陸側遮水壁の状況について

陸側遮水壁タスクフォース 資料1-1

陸側遮水壁の状況 (第一段階フェーズ1)

東京電力ホールディングス株式会社

変更前の海側・山側の閉合範囲

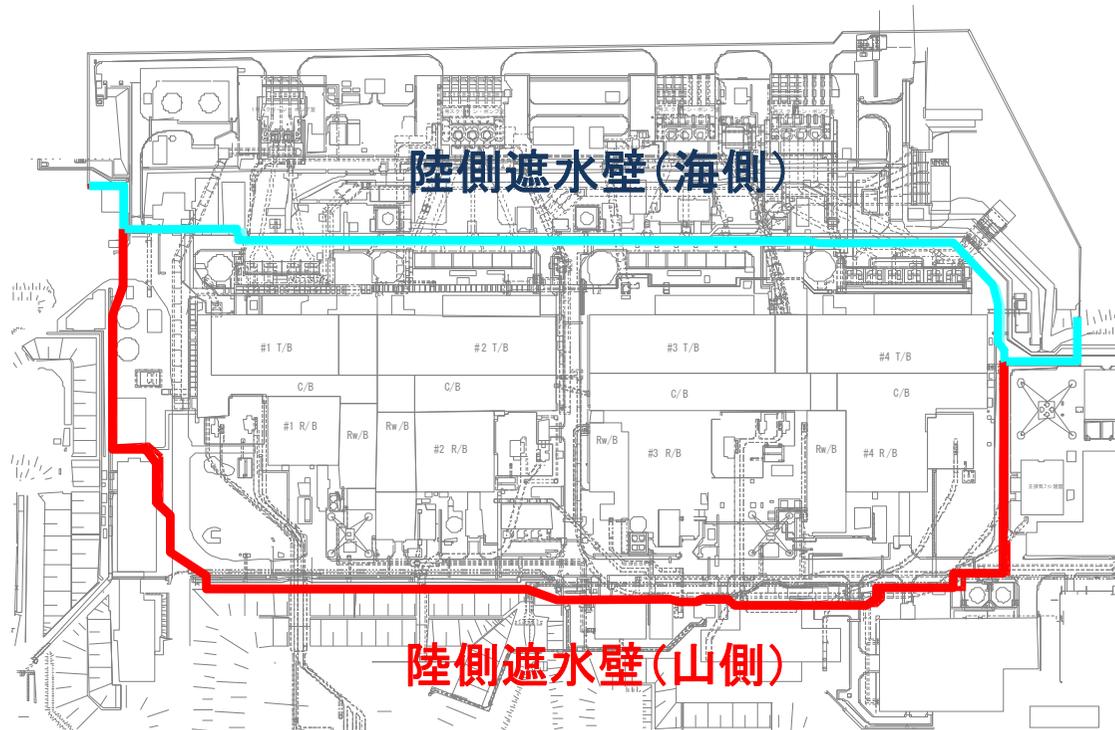
閉合手順の変更箇所について

当初，海側遮水壁との接合部は山側で凍結を行う予定であったが，海側を先行して閉合するためT.P.+2.5m盤（O.P.+4m盤）への地下水流入量の低減を目的として，海側の凍結に合わせて実施した。

変更後の海側・山側の閉合範囲
